PLAN LOCAL D'URBANISME INTERCOMMUNAL

**COMMUNAUTE DE COMMUNES DES
SOURCES DE L'ORNE**

**Tableau des avis des Personnes publiques
associées (PPA) et des 23 communes**

Juin 2024

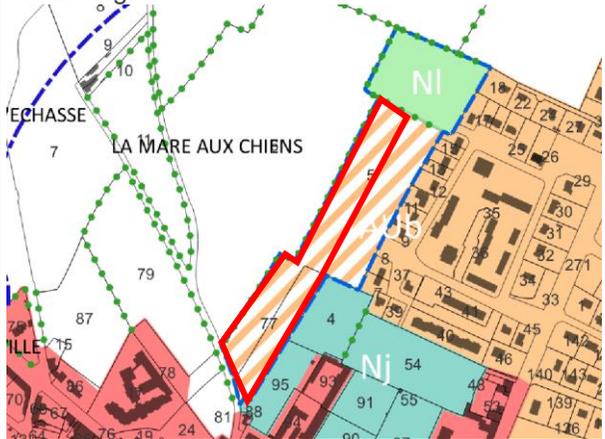
Remarques	Propositions ou remarques	
Article L.151-12 : Règles d'extensions et d'annexes des habitations en zones naturelles, agricoles et forestières		
Favorable	La Cdc prend acte de cet avis	
Article L.151-13 : Délimitation de STECAL en zones naturelles, agricoles et forestières		
Défavorable pour 4 STECAL habitat Ah : La Friche – Le Pont, Le Vieux Bourg à Chailloué et la Grande Maison à Montmerrei (extension ou développement linéaire) L'Être Boulay à La Bellière (moins de 10 logements et site Natura 2000)	Dérogation refusée : La Grande Maison à Montmerrei, L'Être Boulay à La Bellière	La Cdc prend acte de l'avis et de l'arrêté
Favorable sous réserves pour 2 STECAL habitat Ah : Timboeuf à Neauphe sous Essai : Réduire le STECAL au plus près des constructions existantes		Proposition de réduire le STECAL ainsi

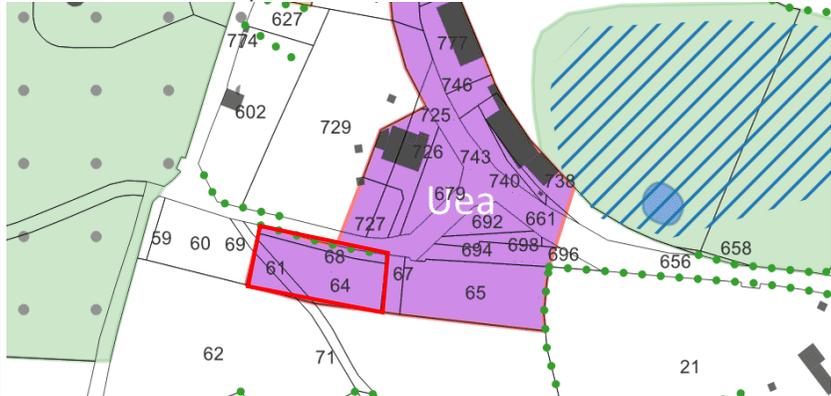
<p>Champ du Puy à Boissei la Lande : Retirer la parcelle située au sud de l'autre côté de la route ainsi que la parcelle en extension située à l'ouest à l'entrée du hameau</p>	<p>Dérogation accordée sous réserve de respecter l'avis de la CDPENAF</p> 	<p>La Cdc prend acte de l'avis et de l'arrêté</p>
<p>Favorable pour les 19 autres STECAL habitat Ah</p>	<p>Dérogation accordée</p>	<p>La Cdc prend acte de l'avis et de l'arrêté</p>
<p>Favorable sous réserves pour 1 STECAL Ae : Fresnaux à Aunou-sur-Orne : Max 2 000m2 et intégration bâti existant</p>		<p>Proposition de réduire le STECAL ainsi</p>
